(玉里高寮南段 905 地號野溪整治工程)

林業及自然保育署公共工程生態友善機制檢核表

E01 生態評估人員/民眾參與意見紀錄表

附件一：平面配置設計圖(討論前後)

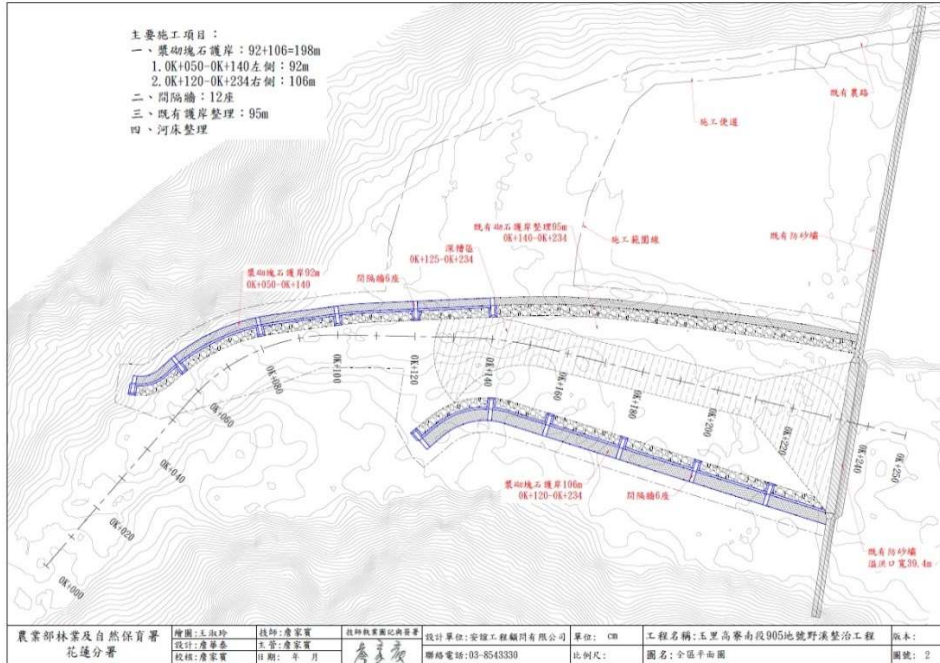
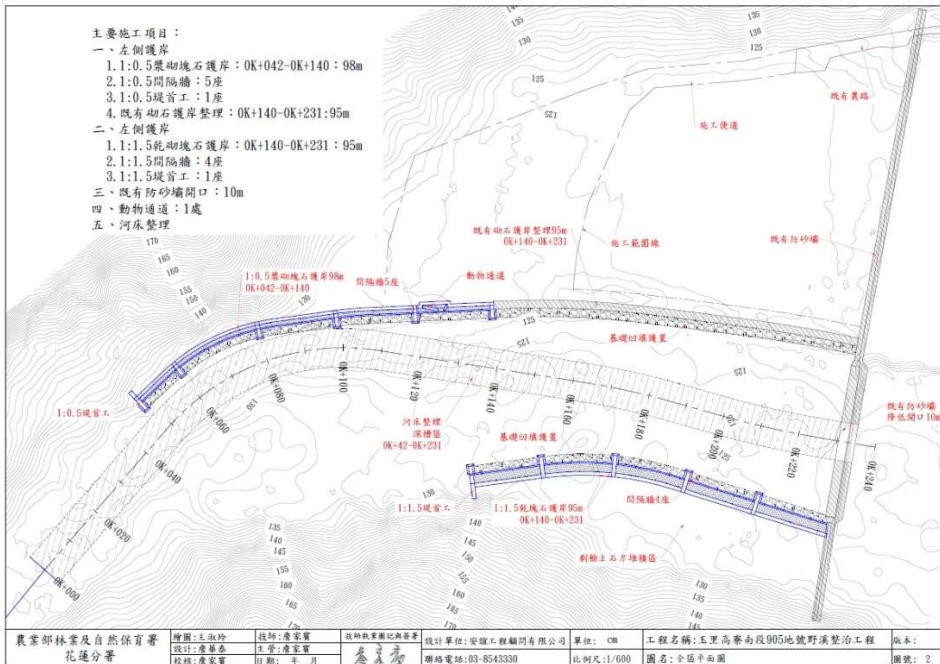
1. 本案預計設置漿砌石護岸，在考量結構物穩定之前提下，建議可以考慮採用乾砌石之形式施作。	1.左側因屬攻擊岸，為避免豪大雨淘刷後側，建議採用漿砌塊石護岸，1:1.5 部分採用乾砌塊石。		
2. 呈上述，護岸塊石來源現階段預計為外購，建議可以直接採用現地河床之火成岩使用，避免外購塊石帶入非本地之外來物植生。	2.現場塊石大小不一，將增加現場採石比例，部分外購以避免孔隙過大造成淘刷。

3. 現規劃左岸之斜率為 1:0.5，考量到野生動物於左右岸堤外棲地之通行需求，建議同右岸 1:1.5 之設計施作。	3.左側為攻擊岸，為避免暴雨時河水直接溢堤，建議採用維持 1:0.5，另增設動物通道 1 處以維棲地之通行需求。

4. 護岸擋土牆與河床之高低落差建議於完工後，以現地土石將其順平。

5. 河道左岸生長之象草建議藉由工程之便順勢移除。

4. 擋土牆高低差已於設計中採用現地土石河床材料回填順平。

5. 河道左岸生長之象草，將於河床整理時一併請施工單位以機械清除。
